Consejo Nacional de Discapacidad (CONADIS)

Proyecto: Tesorería Nacional

Tesorería Nacional (Piso 1)

Resumen Ejecutivo

Pregunta	P.1.E.3 ¿Están señalizados los pasillos de acceso con el fin de demarcar el estacionamiento en ellos?

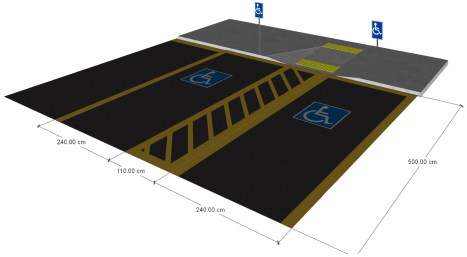
Respuesta	Si	
Recomendación	Delimitar el pasillo de transferencia con colores contrastante, preferiblemente Amarillo o blanco. "	
Comentarios	No hay comentarios

Pregunta	P.1.E.6 ¿El estacionamiento cuenta con una señalización vertical y horizontal que incluye el Símbolo internacional de accesibilidad colocado a una altura de 140 cm del suelo?

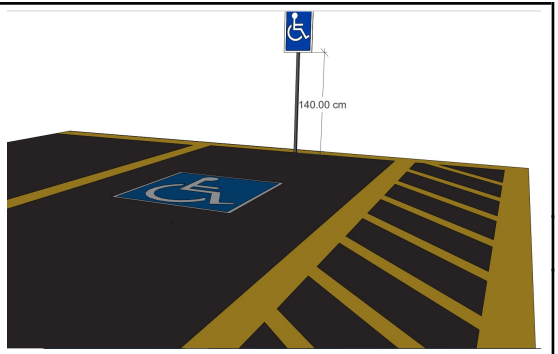
Respuesta	✖ No	
Recomendación	Señalizar en horizontal y en verticalmente con las siguientes caracteristicas: Altura: 140-170 cm Color: Blanco y Azul	
Comentarios	No hay comentarios

Pregunta	P.1.R.1 Si existe una rampa, ¿tiene al menos 90 cm de ancho?

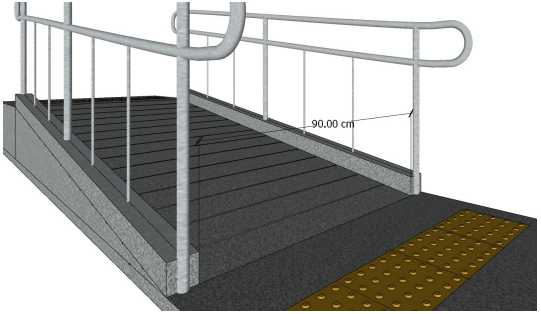
Respuesta	Si	
Recomendación	1. El ancho se debe establecer en función del tránsito de los usuarios, cuando la rampa signifique un acceso principal o cuando el usuario no pueda ver todo el desarrollo de la misma, se recomienda que el ancho libre sea por lo menos 150 cm.	
Comentarios	No hay comentarios

Pregunta	P.1.R.3 En las rampas con distancias superiores a 600 cm ¿Hay un descanso nivelado que tenga al menos 150 cm ancho x 150 cm de largo y un 2% de pendiente transversal de drenaje?

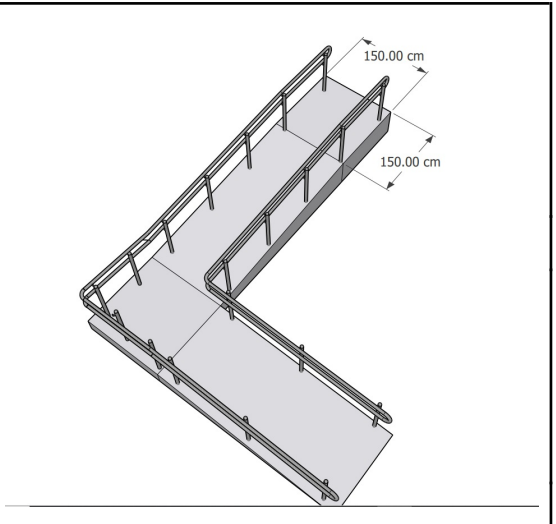
Respuesta	✖ No	
Recomendación	1. Reestructurar la rampa garantizando un descanzo con las siguientes caracteristicas minimas: Ancho:150 cm Largo: 150 cm "	
Comentarios	No hay comentarios

Pregunta	P.1R.4 ¿Existen bordillos colocados en los laterales de la rampa a una altura de 15 cm en toda la extención del desnivel ?

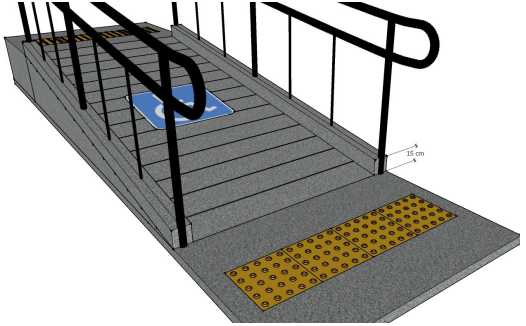
Respuesta	✖ No	
Recomendación	1. Restructurar el bordillo para que cumpla con las siguientes caracteristicas: Ancho: 15 cm Altura : 10 cm-15 cm "	
Comentarios	No hay comentarios

Pregunta	P1.PU.1 ¿El ancho libre de paso de la puerta es de al menos 90 cm, medidos desde la cara de la puerta hasta el marco cuando la puerta está abierta 90 grados?

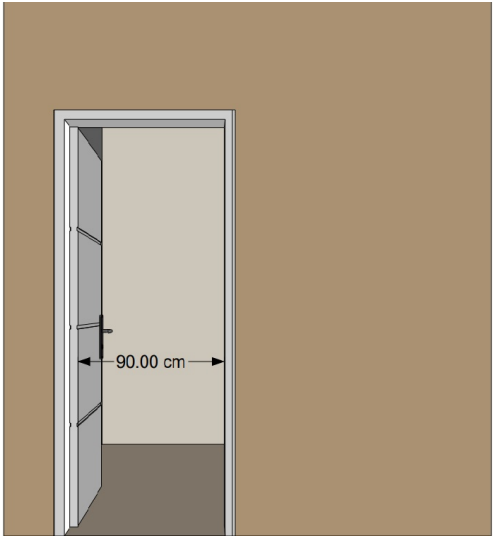
Respuesta	Si	
Recomendación	1. Ampliar el hueco reduciendo el ancho del dintel o el marco para obtener un ancho libre a 90 cm. 2. Reemplazar el tipo puerta según las condiciones del espacio.	
Comentarios	No hay comentarios

Pregunta	P1.PU.3 Si la puerta tiene un cerrador automatico , ¿se tarda al menos 5 segundos en cerrar desde una posición abierta de 90 grados a una posición de 12 grados desde el lado de la apertura?

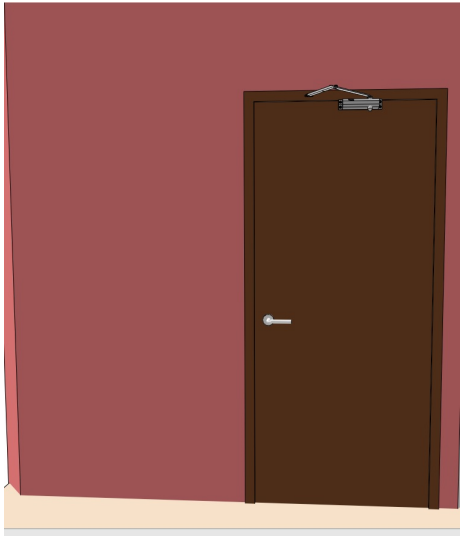
Respuesta	✖ No	
Recomendación	1. Ajustar la velocidad de cerrado y la fuerza requerida a por lo menos 25 N.	
Comentarios	No hay comentarios

Pregunta	P1.PU.4 ¿Cuando existen una puertas con superficie transparente, estan correctamente identificadas?

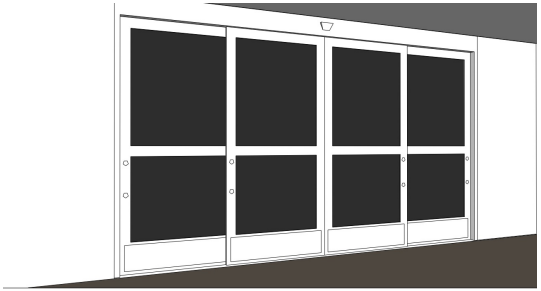
Respuesta	Si	
Recomendación	1. Identificar correctamente con una cinta con colores contrastantes. 2. Colocar las señaleticas de accionamiento y direccion de la puerta."	
Comentarios	No hay comentarios

Pregunta	P.1.ES.2 ¿La escalera cuenta con piso táctil de alerta colocado al inicio y al final, ocupando todo el ancho de la misma?

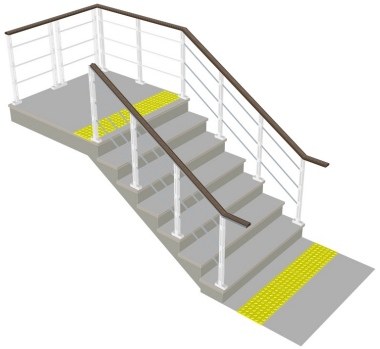
Respuesta	✖ No	
Recomendación	1. Colocar piso táctil de alerta al inicio y final del reccorrido de la escalera. 2. El piso táctil debe contar con las siguientes caracteristicas: Color: Luminancia contrastre con el piso adyacente. Dimensiones: Ancho de 60-90 cm. Distancia: 30-50 cm.	
Comentarios	No hay comentarios

Pregunta	P.2.ASC.4 ¿ Las puerta corredizas del ascensor se abren automáticamente cuando es obstruida por un objeto o una persona?

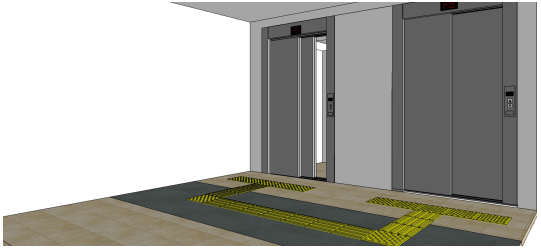
Respuesta	✖ No	
Recomendación	1-Instalar sensor con señal audible que permita el automarizado de la puerta.	
Comentarios	No hay comentarios

Pregunta	P.2.ASC.1 ¿Son las dimensiones internas minimas de la cabina del ascensor de 110 cm de ancho con al menos 140 cm de profundidad ?

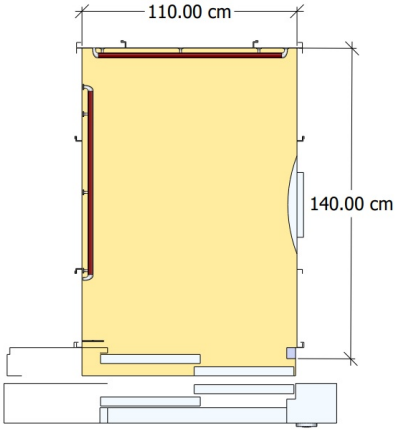
Respuesta	✖ No	
Recomendación	1- Si el ascensor no tiene el espacio requerido debera, instalar una plataforma elevadora.	
Comentarios	No hay comentarios

Pregunta	P.3.I.1 ¿En la cabina accesible se proporciona un espacio libre de obstáculo en forma circulo de por lo menos 150 cm de diametro?

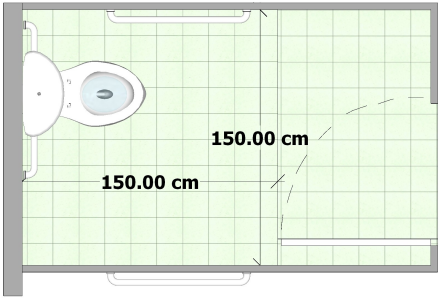
Respuesta	✖ No	
Recomendación	1. Remover obstaculos (zafacones o similares) para facilitar el acceso. 2. Reconfigurar el tamaño de la cabina. 3. Reubicar el lavamanos dentro de la cabina.	
Comentarios	No hay comentarios
